RASENTRIMMER

GL716-----A

Elektro- Rasentrimmer/ Motorsensen GL701 GL716 GL720 GL741

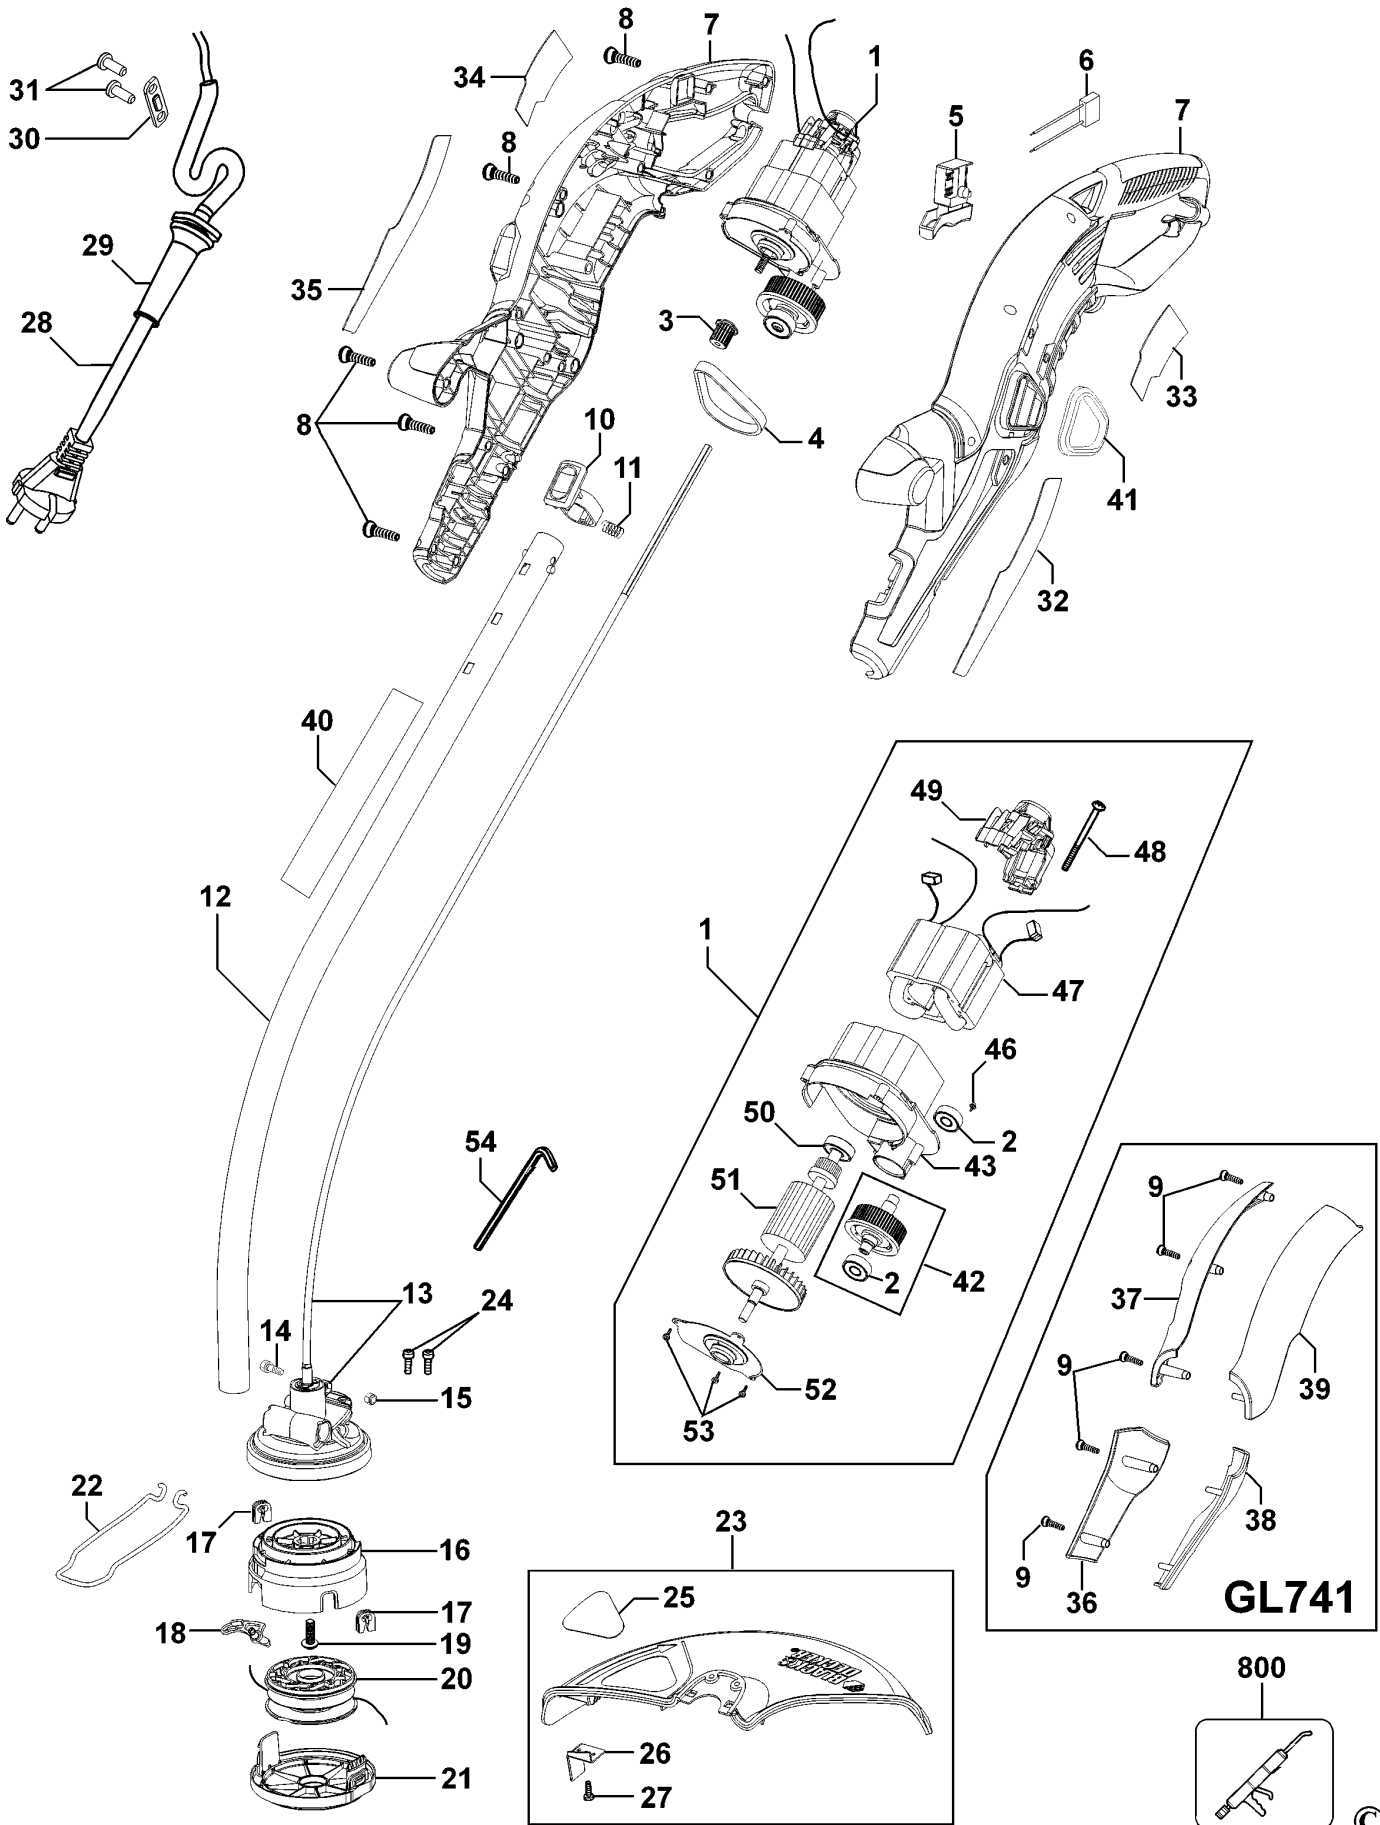
F ü r die korrekte Demontage und anschlie ß ende Montage der Motoreinheit dieser Ger ä te ist Spezialwerkzeug erforderlich. Ferne r wird zus ä tzliches Werkzeug ben ö tigt, um die Hauptriemenscheibe und Antriebsriemenscheibe pr ä zise zu zentrieren. Die Kosten der Bauteile, des Spezialwerkzeugs sowie die Arbeitskosten machen solche Reparaturen unwirtschaftlich. Daher kommen bei Reparaturen nur werkseingestellte Motoreinheiten zum Einsatz.

Positionen Nr. 2-42-43-46-47-48-49-50-51-52-53 sind nicht mehr einzeln erh ä ltlich. Bei Bedarf ist Position Nr. 1, komplette Motoreinheit, auszutauschen. (S i e h e SCN 14437) .
